(仮称) 蘇我火力発電所建設計画に係る
環境影響評価方法書についての
意見の概要と事業者の見解

平成 30 年 4 月

千葉パワー株式会社

1970年当時の現地

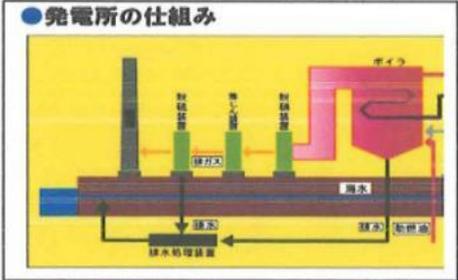
No.	一般の意見	事業者の見解
53	<p>土壌が汚染されている可能性があるとするれば、建設残土はどのように処分する予定ですか。その調査は、いつ行いますか。ちなみに、私の調査では、以前、溶鉱炉と野積み貯炭場であったとの情報もありますが、間違っていますか。</p>	<p>建設工事などに伴い発生する土砂は、発電所構内の造成等に利用する計画としております。建設工事に伴う土壌汚染に関する調査は、アセス終了後の工事着手手続きの段階で「土壌汚染対策法」及び「千葉県土壌汚染対策指導要綱」に沿った調査等を行い、これらの規定に沿って適性に手続きを行います。</p> <p>「対象事業実施区域」は、鉄の製造プロセスである焼結工場、溶鉱炉及び原料置場として利用していた場所であることを JFE スチール株式会社から聞いております。</p>
54	<p>旧 JFE 敷地内で、すでに、総合スポーツ公園内で、形質変更時要届出地域（ヒ素、フッ素）に指定されている場所があります。発電所予定地は、第五高炉等があった場所であり、土壌汚染の可能性が高いと言えます。しかし、項目として設定されていません。「発電所にかかわる環境影響評価の手引き」には、火力発電所に係る「参考項目」の設定根拠として、土壌汚染については、「一般的な事業の内容により、土壌汚染を生じるような物質を取り扱うことは想定されないことから、参考項目として設定しない。ただし、土地掘削等により土壌汚染物質が発生し、明らかに環境への影響が予想される場合は除く」</p> <p>横須賀火力の方法書に対する県知事意見では「配慮書では、土壌汚染の状況を把握した上で、土壌汚染による影響が懸念される場合は、評価項目として選定し、適切に調査、予測及び評価を行うことを求めた。しかし、方法書では、事業実施区域内の一部において汚染土壌が確認されているが、本事業の実施に伴い掘削した汚染土壌は土壌汚染対策法等に基づき、構内において覆土等の対策を施した上、適切に保管することから評価項目として選定していない。しかし、方法書及び「方法書についての意見の概要と事業者の見解」が送付された後に、事業者から、先行して撤去する工事（以下「先行撤去工事」という。）に伴い発生する汚染土壌を構外に搬出するとの説明があった。事業者は、ガイドラインに基づき環境影響評価の対象としないことが可能とされている先行撤去工事について構外に搬出するとしているが、環境影響評価の対象である工事においても構外に搬出する可能性は否定できない。構外に搬出することは、恒久的な環境保全措置ではあるものの、一方で汚染の拡散リスクをもたらす可能性がある。こうしたことから、土壌汚染を評価項目として選定し、土壌汚染による健康影響及びその懸念が生じないように、先行撤去工事において構外に搬出することとした経緯について説明するとともに、汚染の状況を可能な範囲で明らかにした上で、適切に予測及び評価を行い、準備書で示すこと」</p> <p>汚染土壌を構外に搬出する場合は、項目として、設定するべきであるという結論です。</p>	<p>「対象事業実施区域」における土壌汚染の現状については、「土壌汚染対策法」に基づく「要措置区域」及び「形質変更時届出区域」には指定されておりません。（方法書 3 章 P211）この区域は、鉄の製造プロセスである焼結工場、溶鉱炉及び原料置場として利用していた場所であることを JFE スチール株式会社から聞いております。</p> <p>建設工事などに伴い発生する土砂は、発電所構内の造成等に利用する計画としております。建設工事に伴う土壌汚染に関する調査は、アセス終了後の工事着手手続きの段階で「土壌汚染対策法」及び「千葉県土壌汚染対策指導要綱」に沿った調査等を行い、これらの規定に沿って適性に手続きを行っていくよう考えています。</p>

この区域は、鉄の製造プロセスである焼結工場、溶鉱炉及び原料置場として利用していた場所であることをJFEスチール株式会社から聞いております。
 建設工事などに伴い発生する土砂は、発電所構内の造成等に利用する計画としております。建設工事に伴う土壌汚染に関する調査は、アセス終了後の工事着手手続きの段階で「土壌汚染対策法」及び「千葉県土壌汚染対策指導要綱」に沿った調査等を行い、これらの規定に沿って適性に手続きを行っていくよう考えております。
 また、既設護岸周辺での工事では、適切な土留め壁を設けるなど、海域に土砂が流出しない対策を検討してまいります。

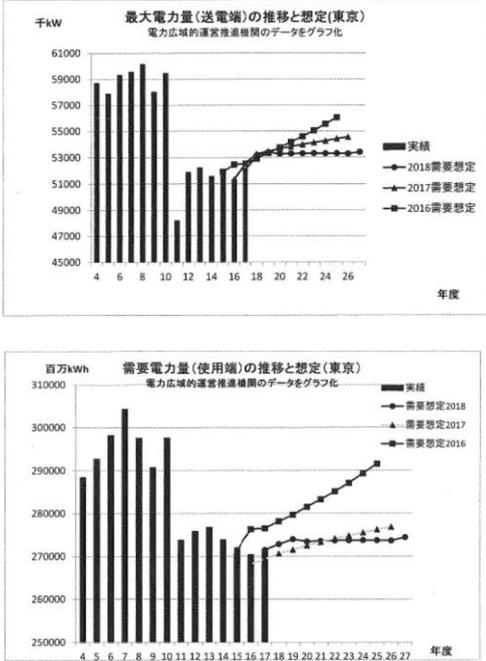
No.	一般の意見	事業者の見解																																						
63	<p>有害物質を海に流さないでください。 通常 100 万 kW の石炭火力から発生する有害物質の量は</p> <table border="1" data-bbox="293 342 790 555"> <tr> <td>炭酸ガス(年)</td> <td>600万トン(東京ドーム5個)</td> <td></td> </tr> <tr> <td>石炭灰(年)</td> <td>5年で東京ドーム満杯</td> <td></td> </tr> <tr> <td>水銀</td> <td>0.0677</td> <td>g/トン</td> </tr> <tr> <td>クロム</td> <td>20.7</td> <td>g/トン</td> </tr> <tr> <td>ヒ素</td> <td>2.1</td> <td>g/トン</td> </tr> <tr> <td>カドミウム</td> <td>0.1</td> <td>g/トン</td> </tr> <tr> <td>ホウ素</td> <td>53.7</td> <td>g/トン</td> </tr> <tr> <td>鉛</td> <td>6.6</td> <td>g/トン</td> </tr> </table> <p>仮に石炭 290 万トン 1 年に消費したら水銀は 196kg も発生することになります。脱硫装置から発生する排水が海に放流されると、火力発電所の寿命が 40 年とすると大変な量が環境に排出されることとなりますが国の基準値 0.005mg/L 以下で、排水すると書いているだけで 1 年に何 kg 排出するのかが書かれていません。</p> <p>ちなみに水俣湾に流された水銀は昔のことで正確なデータはないが 4 トン程度と言われていたが少しづつでも長い時間海に水銀が流されたら取返しのつかない汚染の東京湾になって、東京湾の魚を食べられなくなってしまうだけでなく、損害賠償問題になるでしょう。</p> <p>大気への排出においても排ガス中の国の水銀規制値 $8 \mu\text{g}/\text{m}^3$、想定値 $0.91 \mu\text{g}/\text{m}^3$、国の排水基準値 0.005mg/L と説明しました。</p> <p>しかし、この排気基準の $8 \mu\text{g}/\text{m}^3$ と排水基準の 0.005mg/L という基準は国の定めた最低の基準で、あって国際的にはザル法レベルです。</p> <table border="1" data-bbox="309 1205 746 1435"> <caption>水銀基準</caption> <thead> <tr> <th rowspan="2"></th> <th colspan="2">排出基準 ($\mu\text{g}/\text{Nm}^3$)</th> </tr> <tr> <th>新規</th> <th>既存</th> </tr> </thead> <tbody> <tr> <td>日本</td> <td>8</td> <td>10</td> </tr> <tr> <td>米国</td> <td colspan="2">約 0.5 (0.3lb/TWh)</td> </tr> <tr> <td>欧州</td> <td>2</td> <td>4</td> </tr> </tbody> </table>  <p>●発電所の仕組み</p>	炭酸ガス(年)	600万トン(東京ドーム5個)		石炭灰(年)	5年で東京ドーム満杯		水銀	0.0677	g/トン	クロム	20.7	g/トン	ヒ素	2.1	g/トン	カドミウム	0.1	g/トン	ホウ素	53.7	g/トン	鉛	6.6	g/トン		排出基準 ($\mu\text{g}/\text{Nm}^3$)		新規	既存	日本	8	10	米国	約 0.5 (0.3lb/TWh)		欧州	2	4	<p>排水については、現在詳細設計中ですが、新たに設置する排水処理装置にて適切に処理を行い、水銀及びアルキル水銀その他の水銀化合物の排水基準（水濁法、千葉県条例（上乘せ））0.0005mg/L 以下及び六価クロム化合物の排水基準（水濁法、千葉県条例（上乘せ））0.05mg/L 以下で排出するとともに測定を実施する計画としております。</p> <p>排水処理にて発生する汚泥は産業廃棄物として関係法令に基づき適切に処理してまいります。</p> <p>また、大気への排出については、利用可能な最良のばい煙処理設備の採用、及び適切な炭種選定を行うことにより、水銀等の重金属を十分除去し、大気汚染防止法の排出基準以下で排出するとともに、定期的に測定を実施いたします。</p> <p>石炭灰（燃えがら含む）についてはセメント原材料等として有効利用する計画です。</p>

No.	一般の意見	事業者の見解
63	<p>(前頁からつづき)</p> <p>しかも脱硫装置から発生する水銀などを含む汚水は説明会では海に流すとの上のような図にて説明しました。</p> <p>三菱自立パワーシステムズの製品では海に流さない“無水システム”という汚染水は再度ボイラー出口に入れて蒸発乾燥させて集塵装置で捕捉する設備がありますが認識し採用するのでしょうか。</p> <p>また、煙突からでる水銀絶対量は、石炭含有の何%に相当するのでしょうか。</p> <p>また、“汚泥、石炭灰、燃えがら”についてはどのような無害化処理がされるのか教えてください。</p> <p>海は世界に通じており、魚も回遊しますから水銀のような重金属を流せば、地球規模の汚染になります。</p> <p>現にマリアナ海溝の深海に棲むヨコエビの PCB 汚染が報道され、地球規模のさまざまな汚染が進行中と分かります。</p> <p>マグロも海の生態系の頂点にいる関係で水銀が濃縮されており妊婦は 1 週間に 1 度しか食べないでという厚生省の記事がホームページにあります。</p> <p>http://www.mhlw.go.jp/topics/bukyoku/iyaku/syoku-anzen/suigin/dl/051102-2a.pdf</p> <p>先にお話ししたように三菱日立パワーシステムズの脱硫装置の排水処理は海に流さない仕組みがあるようですが、それを採用したとして、どんなに注意しても交通事故が起きるように、津波や台風、設備の不具合や運転員のミスで海に排水が流れたら大変なことになります。</p> <p>また、産業廃棄物業者に任せるとの記載があり、運んで行った先でもなにが起るか分かりませんから中部電力碧南火力のように自社敷地内に高濃度廃棄物を管理するほうが業者に任せるとより安心ではないでしょうか。</p> <p>しかし碧南火力でも何度かミスをしておりますので危ないことには手を出さない！これが一番です。石炭火力計画はお止めください。</p> <div data-bbox="304 1541 699 1713" style="border: 1px solid black; padding: 5px; margin: 10px 0;"> <p>地球上の最も深い場所で、人間由来の汚染物質が生物に大量に蓄積している——。そんな調査結果を、英アパディーン大などのチームが 13 日付の英科学誌ネイチャー・姉妹誌に発表した。チームによると、極めて深い海の生物汚染については、ほとんど分かっていなかったという。</p> </div> 	<p>排水については、現在詳細設計中ですが、新たに設置する排水処理装置にて適切に処理を行い、水銀及びアルキル水銀その他の水銀化合物の排水基準（水濁法、千葉県条例（上乘せ））0.0005mg/L 以下及び六価クロム化合物の排水基準（水濁法、千葉県条例（上乘せ））0.05mg/L 以下で排出するとともに測定を実施する計画としております。</p> <p>排水処理にて発生する汚泥は産業廃棄物として関係法令に基づき適切に処理してまいります。</p> <p>また、大気への排出については、利用可能な最良のばい煙処理設備の採用、及び適切な炭種選定を行うことにより、水銀等の重金属を十分除去し、大気汚染防止法の排出基準以下で排出するとともに、定期的に測定を実施いたします。</p> <p>石炭灰（燃えがら含む）についてはセメント原材料等として有効利用する計画です。</p>

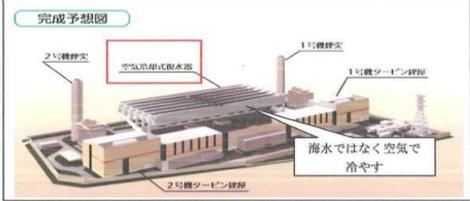
No.	一般の意見	事業者の見解																														
177	<p>新小野田，下関，三隅 1 号など運転している設備の実績，あるいは三隅 2 号準備書の内容を引用しながら数字を上げるなど丁寧に教えてください。（すぐに準備書で答えると回答を避けないで欲しい）自動車と同じく火力発電所は燃料と出力，蒸気条件，乾式・湿式脱硫の別が決まれば大きな差異はないはずです。</p> <p>質問）以下の表から中国電力のエネルギーミックスは？</p>

<p>中国電力のホームページを見ると，石炭と重油に片寄った燃料構成になっており，再エネについてホームページ記載がありません，同じ事業者の JERA とは差が大きいと言わざるを得ません。</p> <p>蘇我火力建設予算 2500 億円を再エネに投資する考えはないのか，とても後ろ向きな企業姿勢を判断するなかで以下の質問をします。もと公害被告企業，JFE の企業姿勢も伺われます。</p> <p>国のエネルギーミックスに寄りかかって石炭火力を増やす前に自社の電力構成を最初に国のエネルギーミックスに合すべきでしょう</p> <p>LNG 専焼火力は一カ所石炭専焼と重油混焼で再エネゼロではエネルギーセキュリティを語る資格はありません。</p> <p>国の CO₂ 削減のため，高度化法の非化石電源比率 44%，総合熱効率 44.3%目標に合わせにといけなが様々な理由，例えば，そこそこ古い火力がバイオマス混焼比率アップで見かけ上，高い効率を実現，そしてバイオマス FIT 価格収入を確保し，さらに原価償却済みで採算性が良い場合，その事業者は本当は効率の低い火力でも儲かるならば廃止しないと思うが，誰がどう CO₂ 削減に責任を取るのか。</p> <p>1) 中国電力が責任を持って中国電力の火力を廃止するのでしょうか？</p> <p>2) あるいは蘇我火力が建設中でも中断するのでしょうか？</p> <p>3) 自分の責任では。</p> <p>答えはどちらですか？</p>	発電所	出力	燃料	三隅発電所	100 万 kW	石炭	水島発電所	78.1 万 kW	LNG・石炭	玉島発電所	120 万 kW	LNG・重原油	大崎発電所（休止中）	25.9 万 kW	石炭	岩国発電所	85 万 kW	重原油	柳井発電所	140 万 kW	LNG	下松発電所	70 万 kW	重原油	新小野田発電所	100 万 kW	石炭	下関発電所	57.5 万 kW	石炭・重油	<p>中国電力株式会社によると，火力発電所については，建設時期や設備仕様等が異なるため，一概に比較することはできないと聞いております。本計画における，ばい煙処理については，利用可能な最良の排煙脱硫装置，排煙脱硝装置及び集じん装置を設置して，硫黄酸化物（SO_x），窒素酸化物（NO_x）及びばいじんの濃度並びに排出量を可能な限り低減し，施設の稼働に伴う大気質の影響を抑制してまいります。</p> <p>また，中国電力株式会社における廃止計画等について，当社としてコメントする立場にありませんが，当社としては，国・地元自治体・住民の皆様のご意見も踏まえ，周辺環境の保全に万全を期すとともに，温室効果ガスの低減に向けた検討を行いながら，適切に進めてまいります。</p> <p>なお，中国電力の各発電所環境データについては中国電力ホームページで公開しております。</p> <p>・2017 エネルギーグループ環境報告書 http://www.energia.co.jp/corp/active/csr/kanjou/pdf/2017/csr-2017.pdf</p>
発電所	出力	燃料																														
三隅発電所	100 万 kW	石炭																														
水島発電所	78.1 万 kW	LNG・石炭																														
玉島発電所	120 万 kW	LNG・重原油																														
大崎発電所（休止中）	25.9 万 kW	石炭																														
岩国発電所	85 万 kW	重原油																														
柳井発電所	140 万 kW	LNG																														
下松発電所	70 万 kW	重原油																														
新小野田発電所	100 万 kW	石炭																														
下関発電所	57.5 万 kW	石炭・重油
